## Optimizaciones al Diseño de Ingeniería de la Primera Línea del Metro de Quito

## CARACTERÍSTICAS GENERALES DE LA OPTIMIZACIÓN

## CONTRATO COMPLEMENTARIO N°1 GMQ

## TRAMO TÚNEL ENTRE LA ALAMEDA Y EL EJIDO

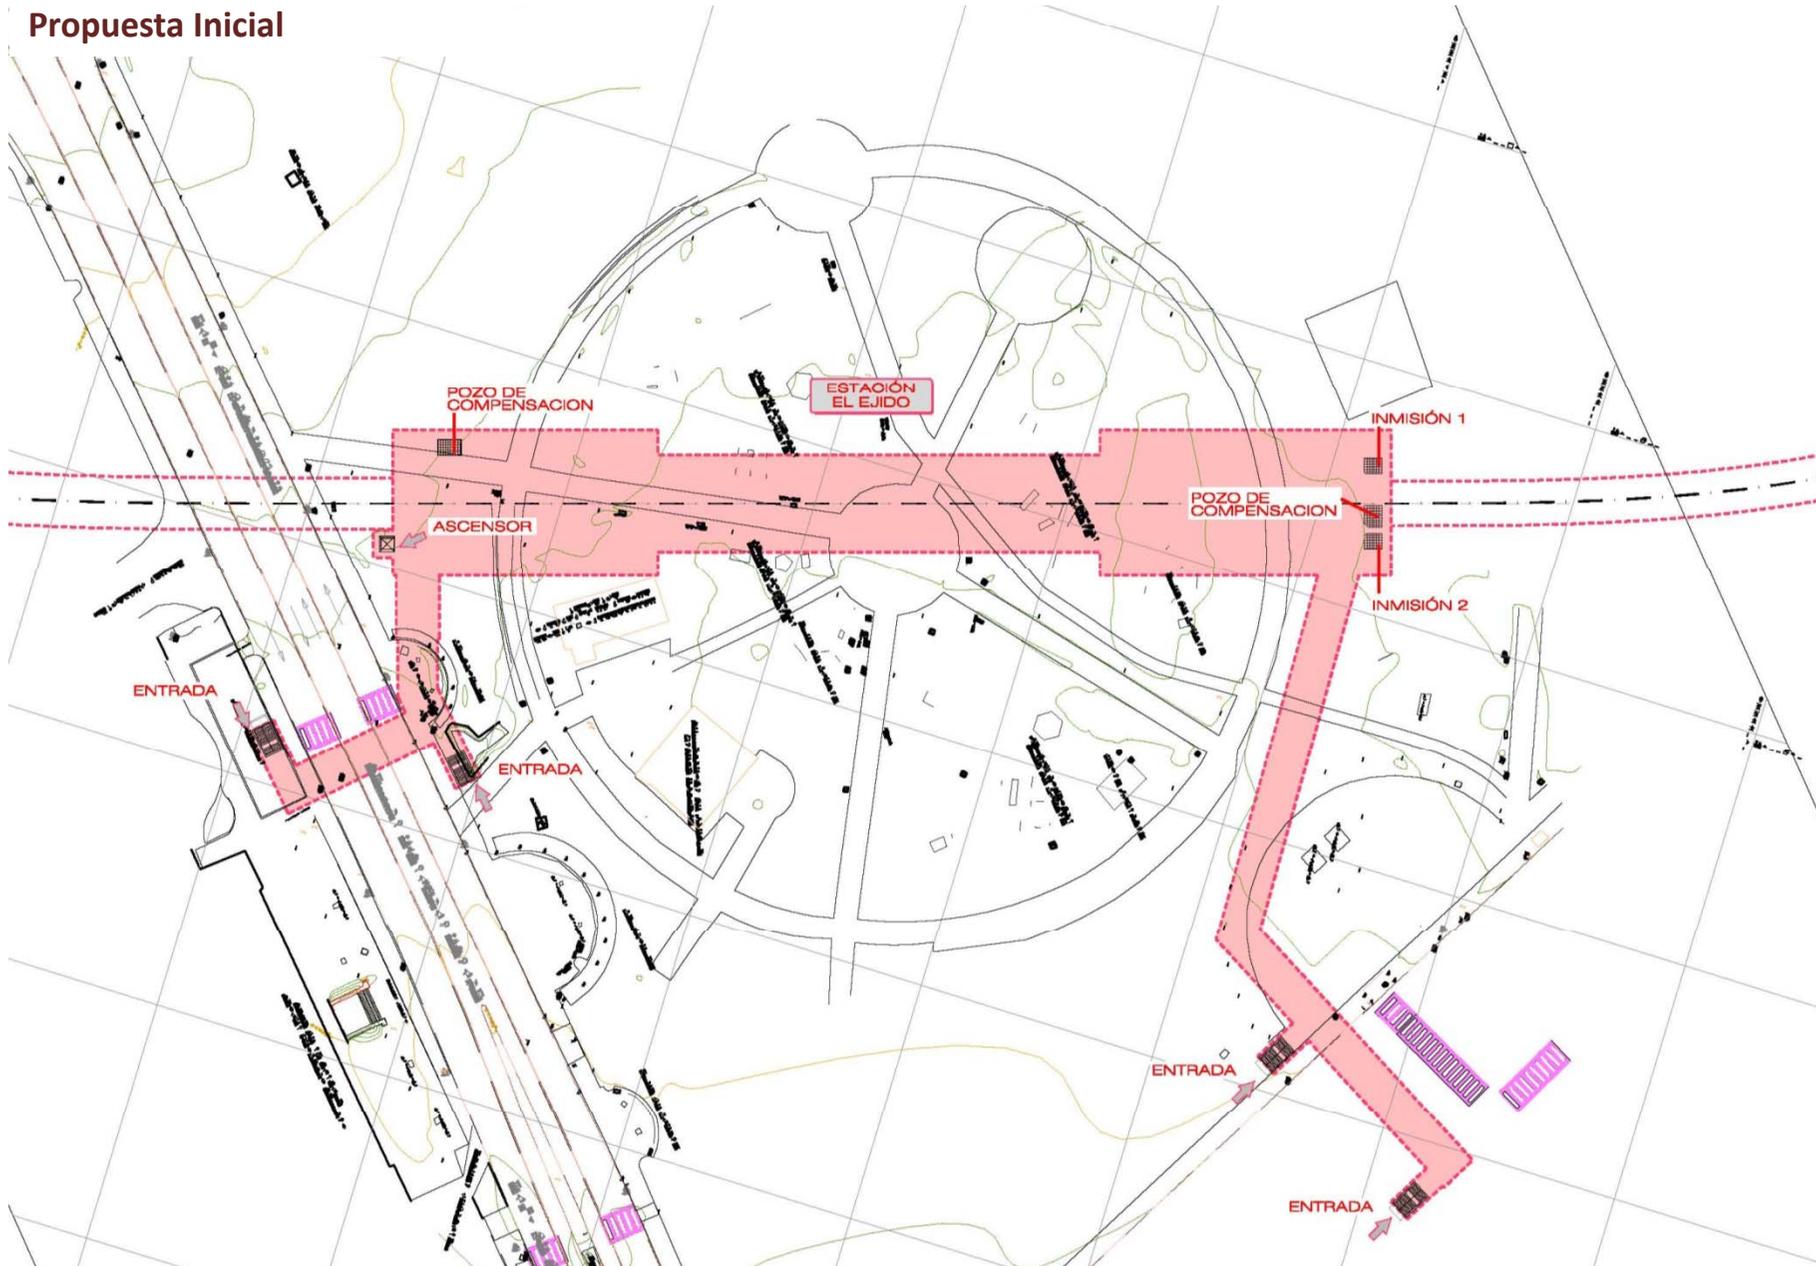
- 1) Reajuste del trazado en planta como consecuencia del rediseño de las estaciones de La Alameda y El Ejido.

- ✓ La nueva posición de La Alameda y el cambio de trazado busca, entre otras cosas, evitar el paso bajo un edificio de varias alturas, incrementando así la seguridad durante la ejecución de las obras.

## ESTACIÓN 09 – EL EJIDO

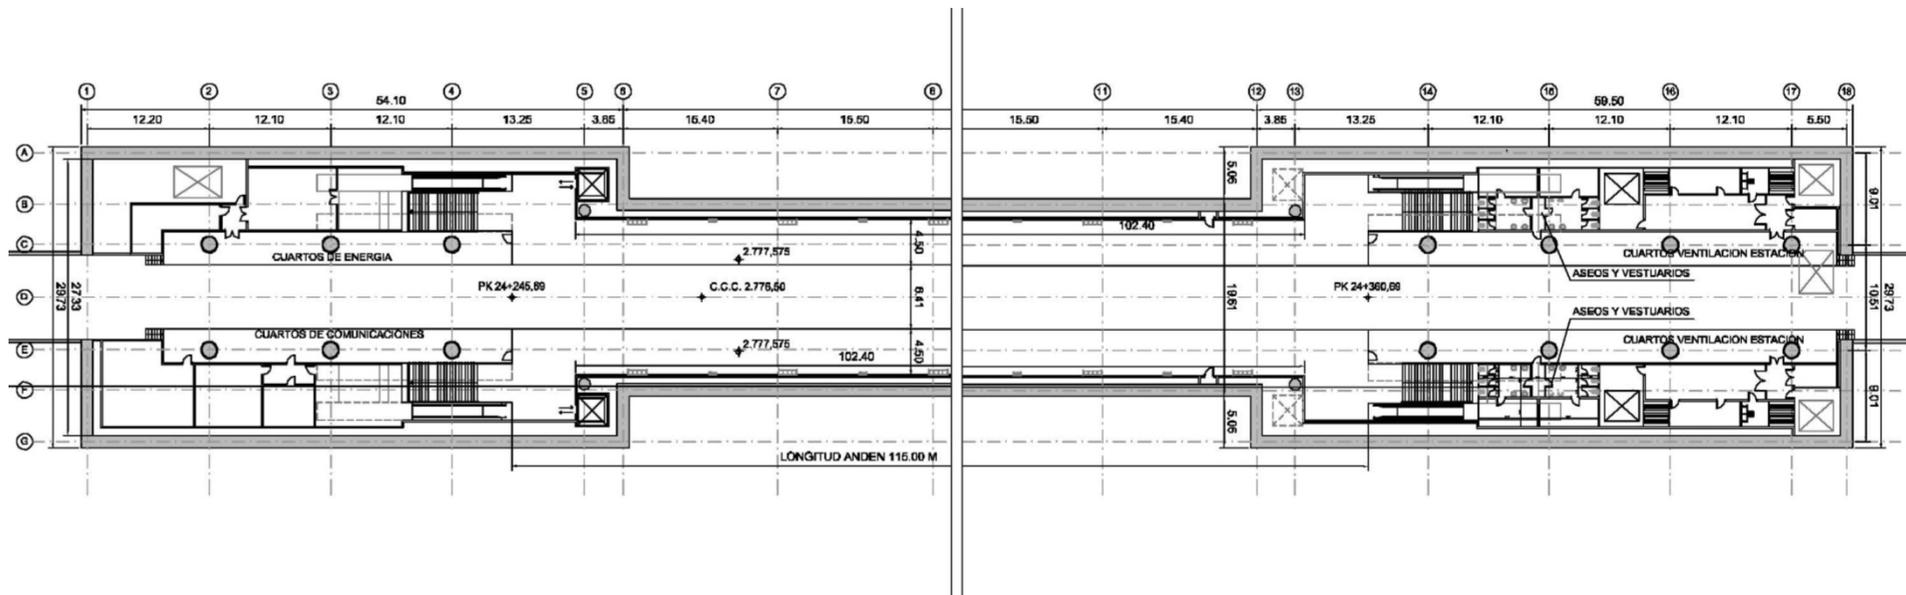
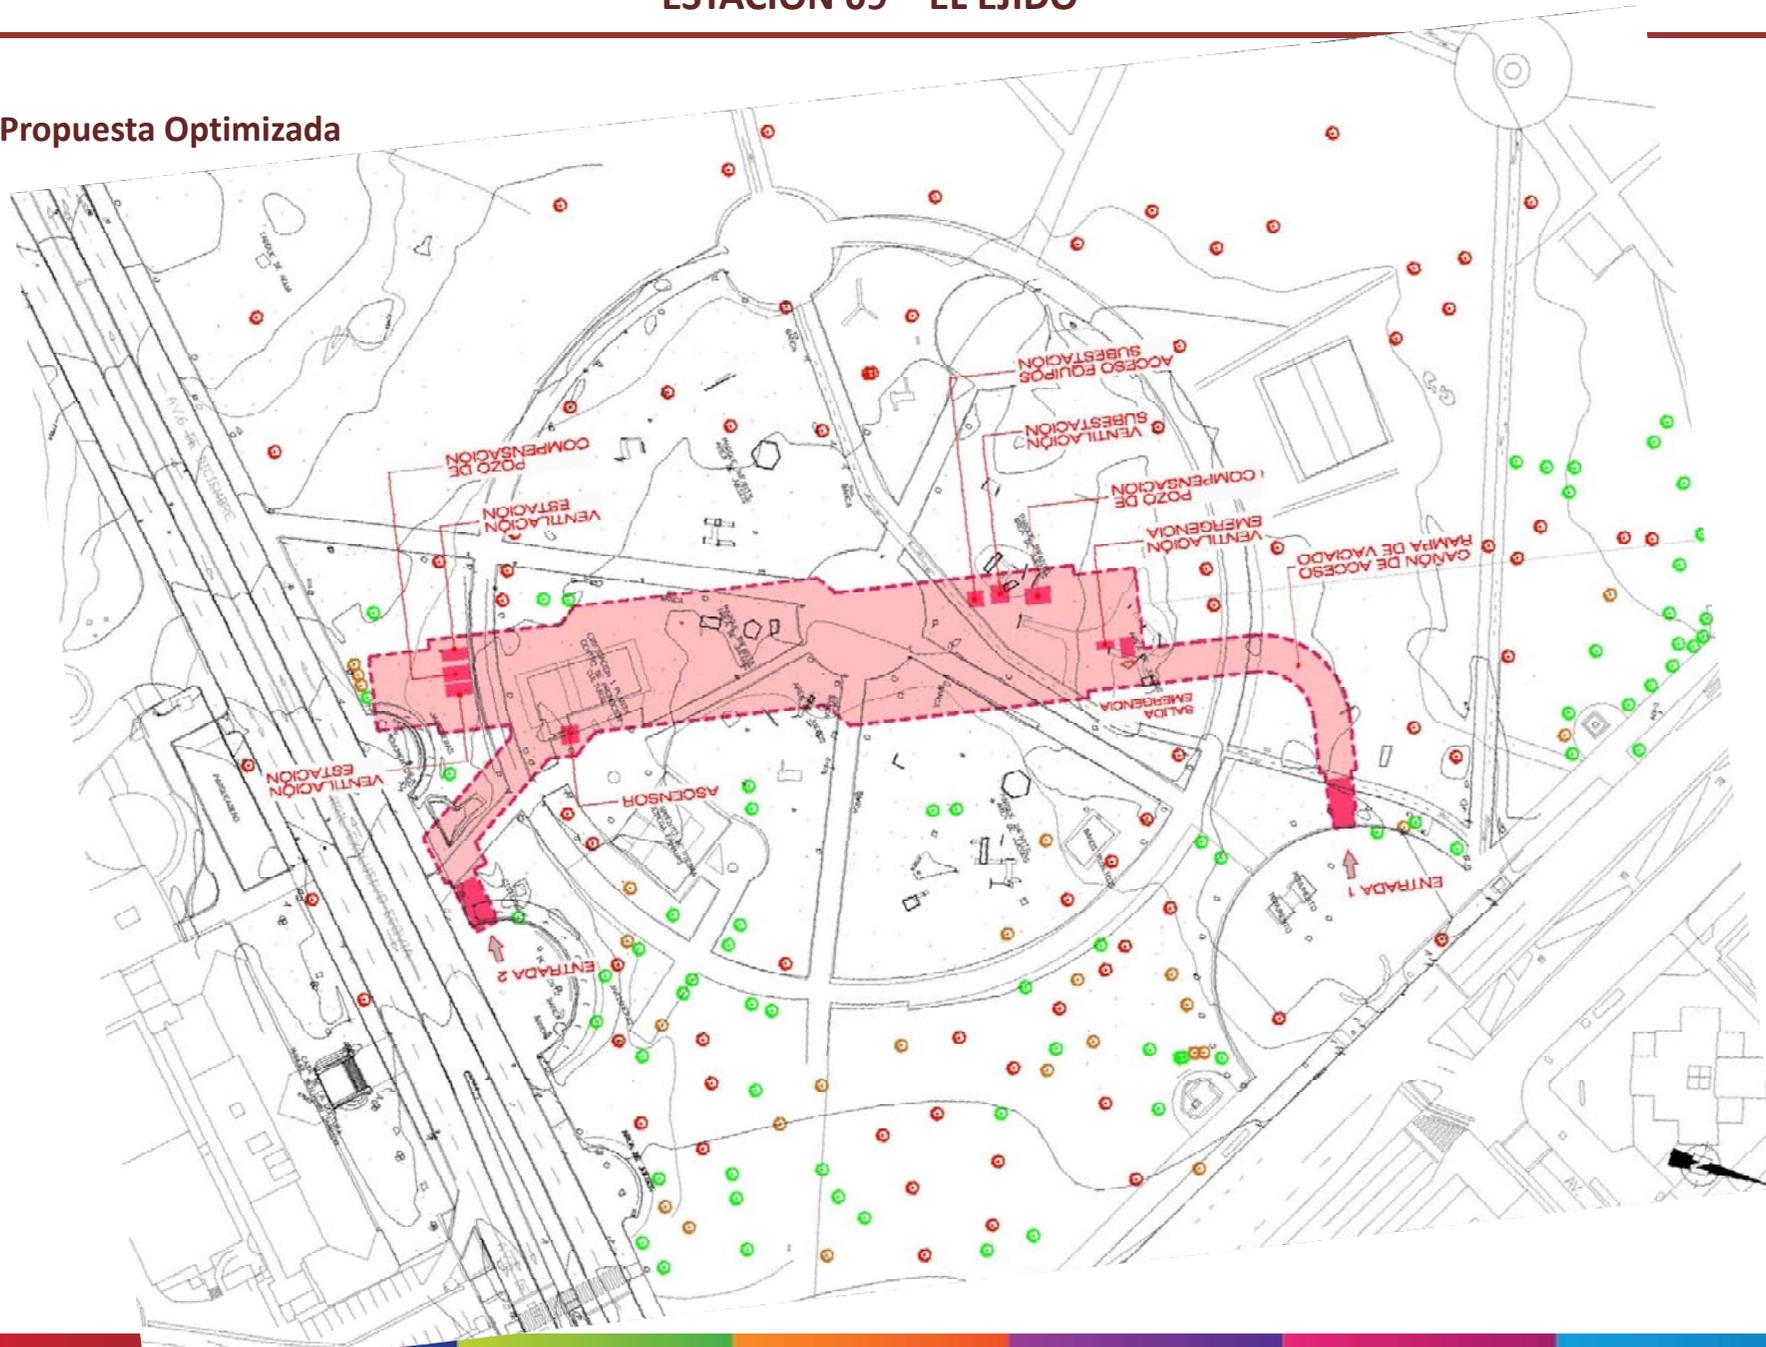
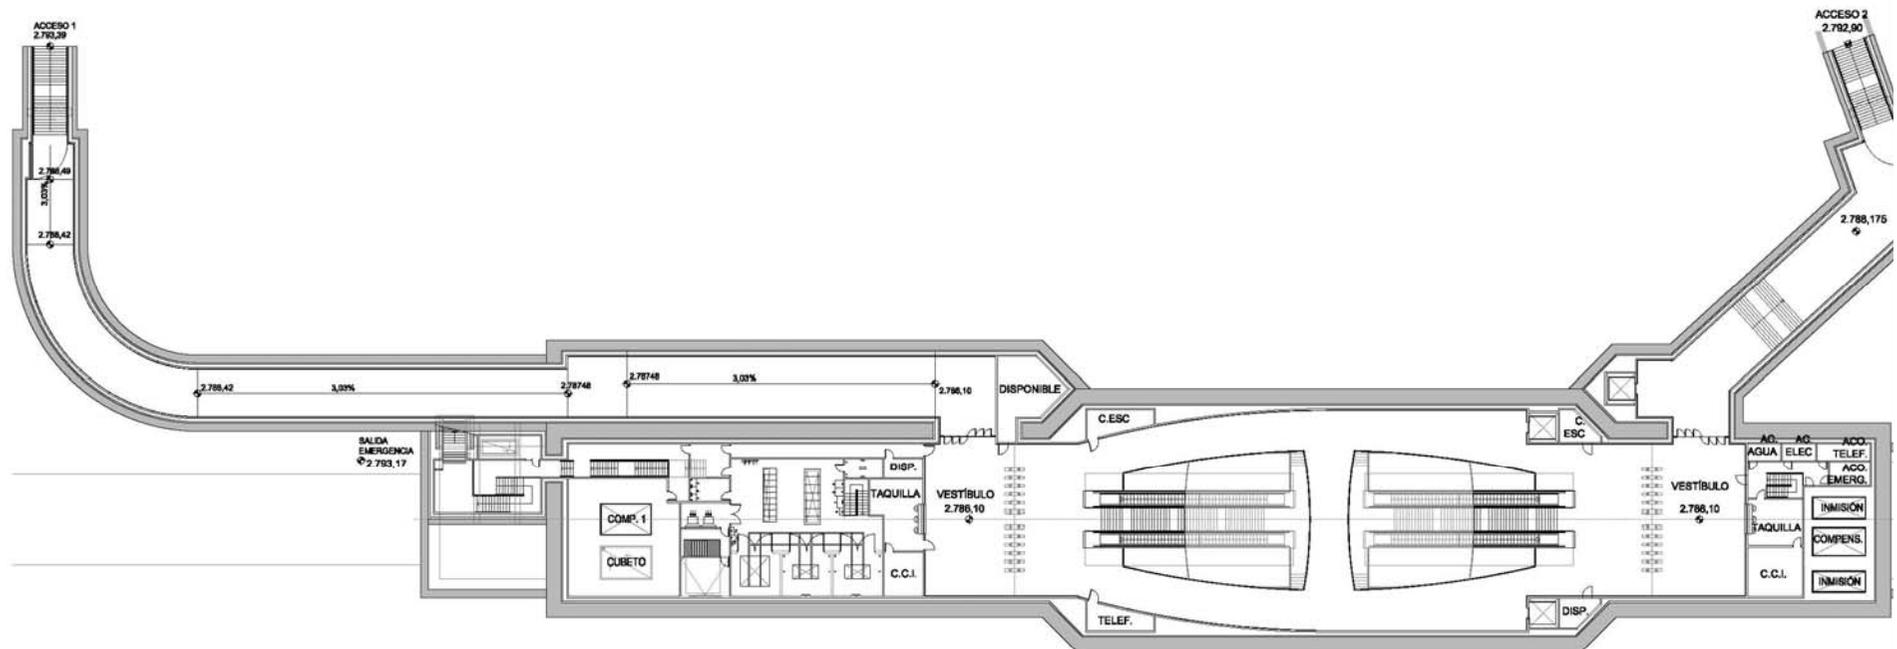
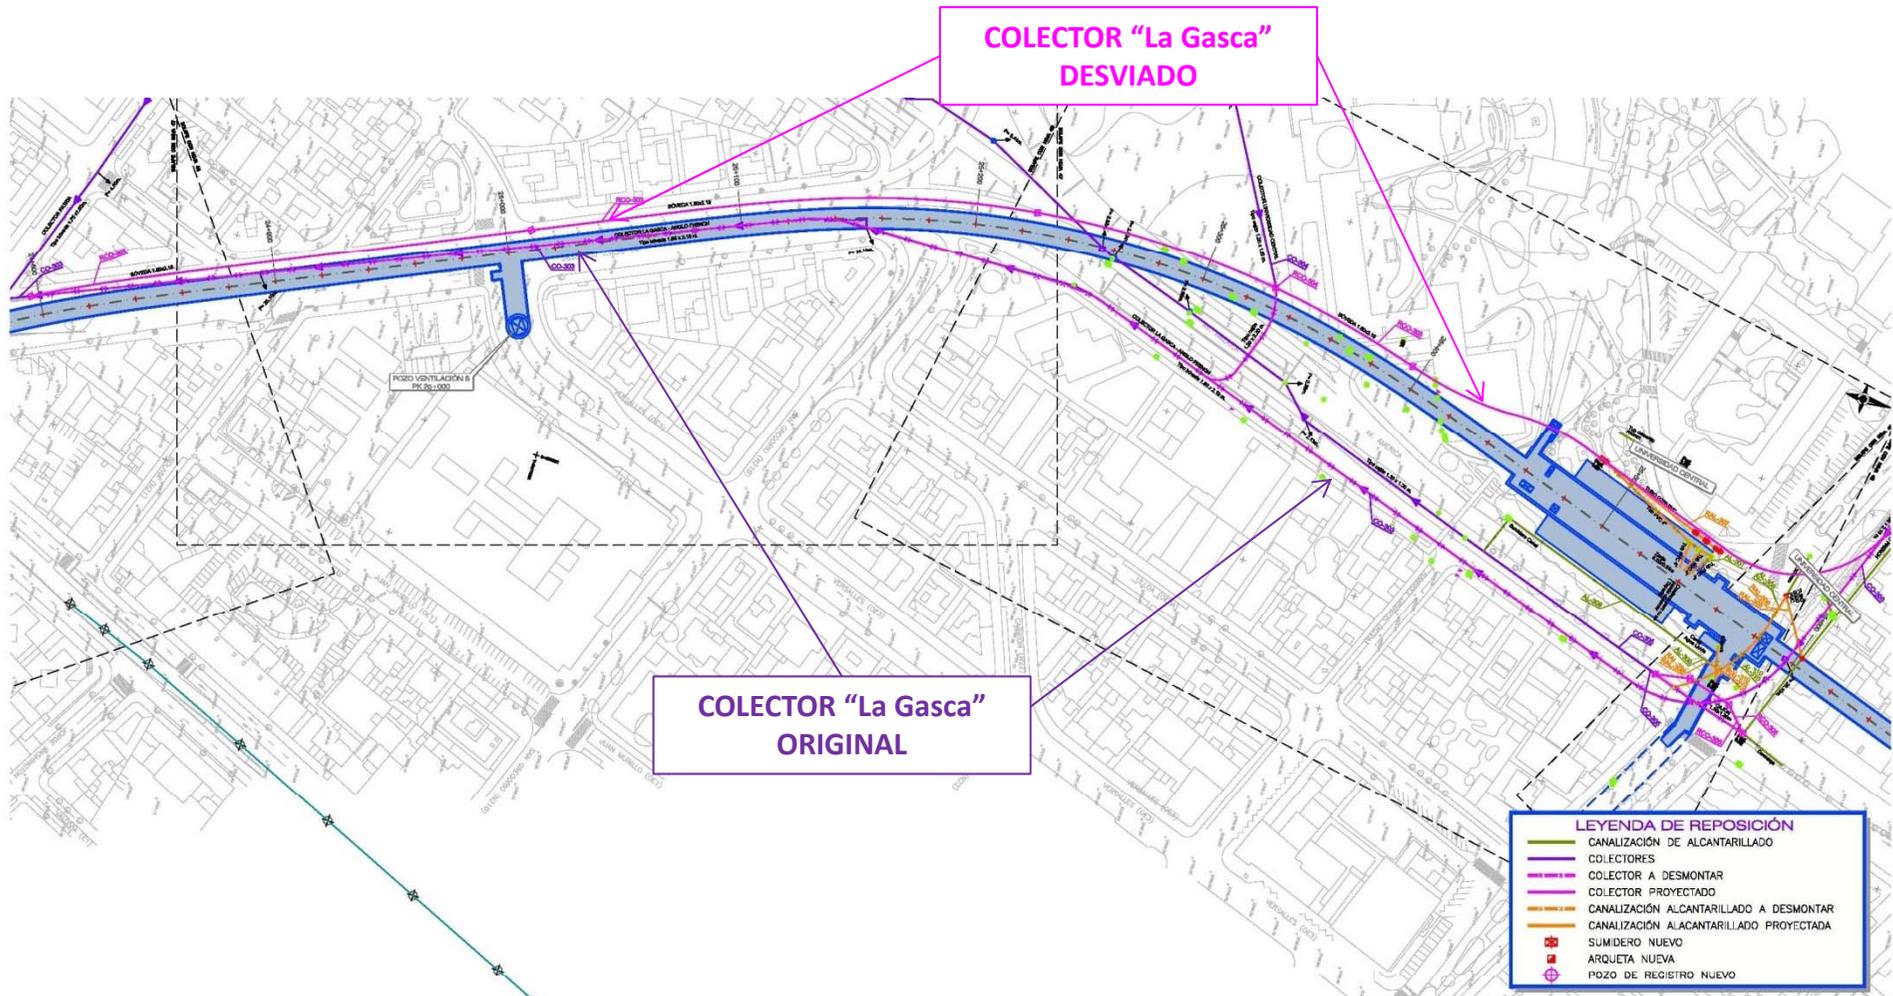
- 1) Se cambia a un modelo de estación tipo “San Francisco”.
- 2) Se reduce el volumen de la estación (de 90.000 a 70.000 m<sup>3</sup>).
- 3) Se reduce la superficie de ocupación de 5.110 a 3.065 m<sup>2</sup>.
- 4) Se eliminan las pilas pilote.
- 5) No se afecta a árboles patrimoniales (color rojo en imagen).

- ✓ Supresión de 18 pilas pilote y reducción del volumen de la estación sin perder funcionalidad.
- ✓ Se consigue compatibilizar la solución con los árboles patrimoniales.

## TRAMO TÚNEL ENTRE EL EJIDO Y UNIVERSIDAD CENTRAL

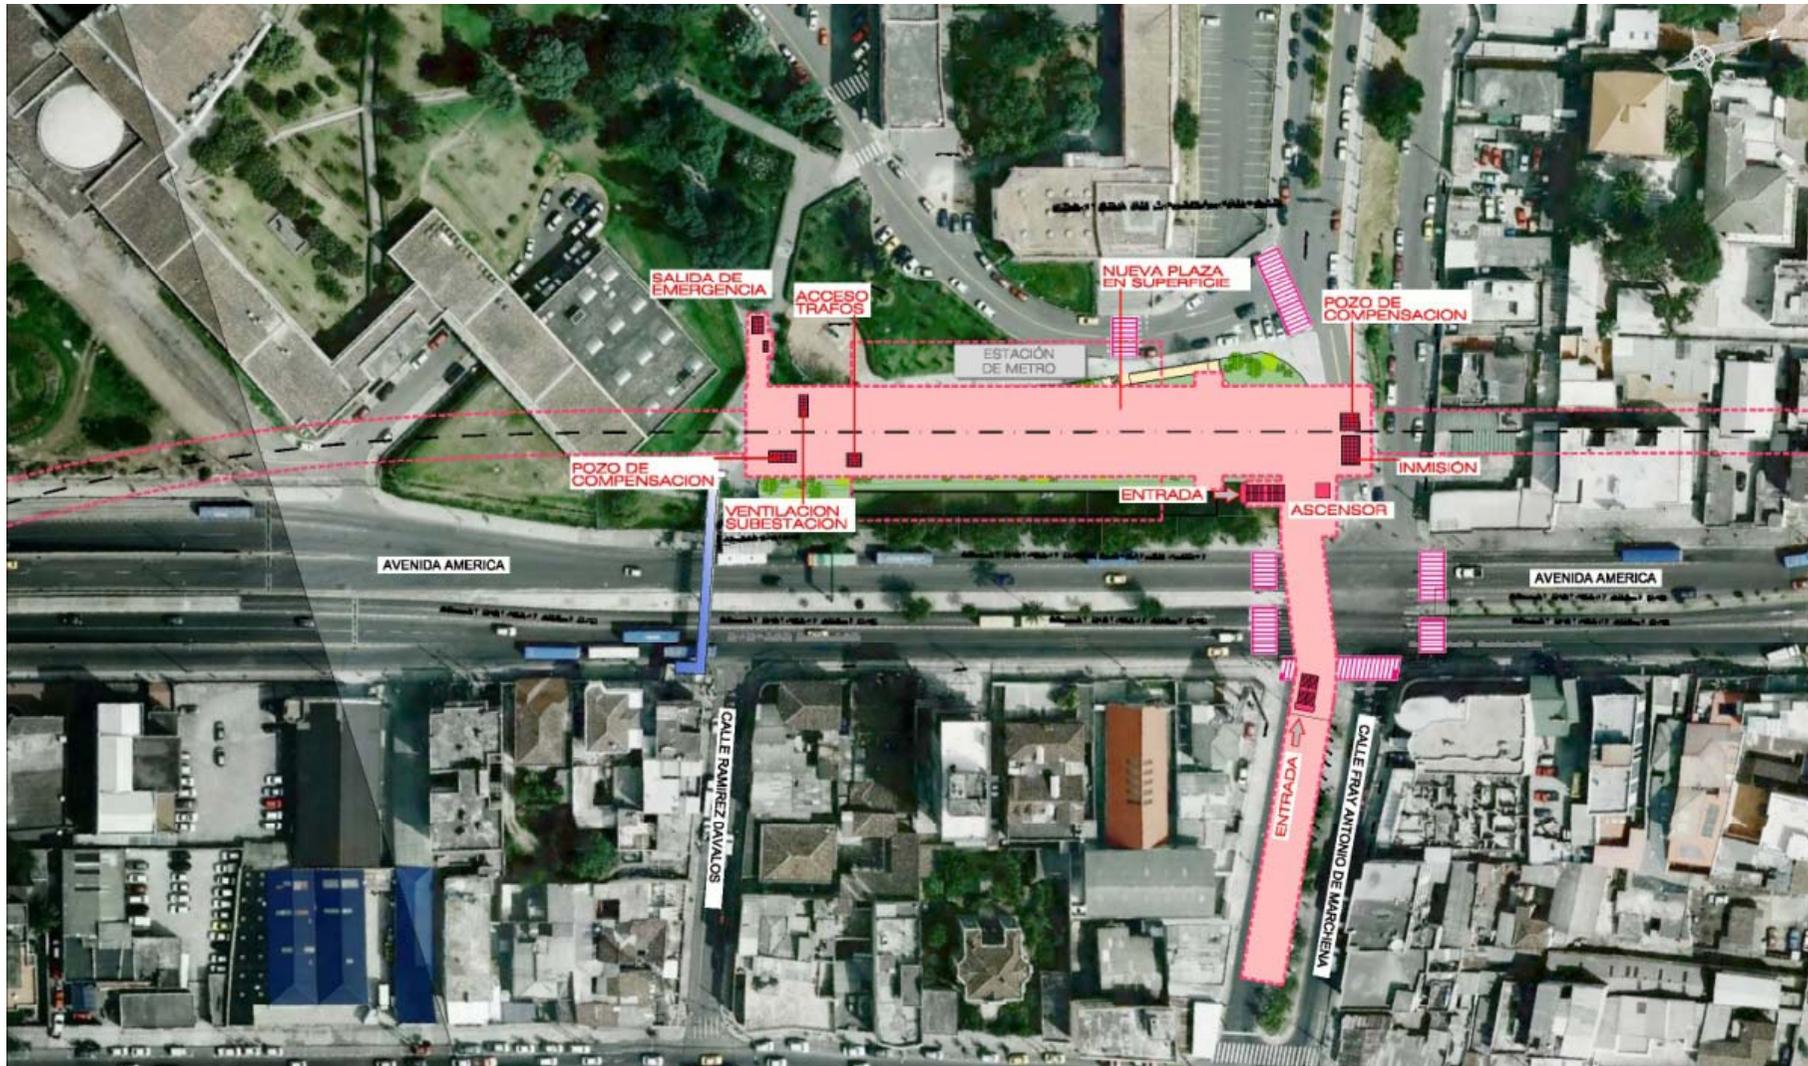
- 1) Reajuste del trazado en planta como consecuencia del rediseño de las estaciones de El Ejido y Universidad Central, y para evitar el desvío del colector La Gasca-Anglo French.

- ✓ La nueva posición de Universidad Central y el cambio de trazado permitiría evitar la afección al colector de La Gasca, que en el proyecto original se desvía en casi 1 km.
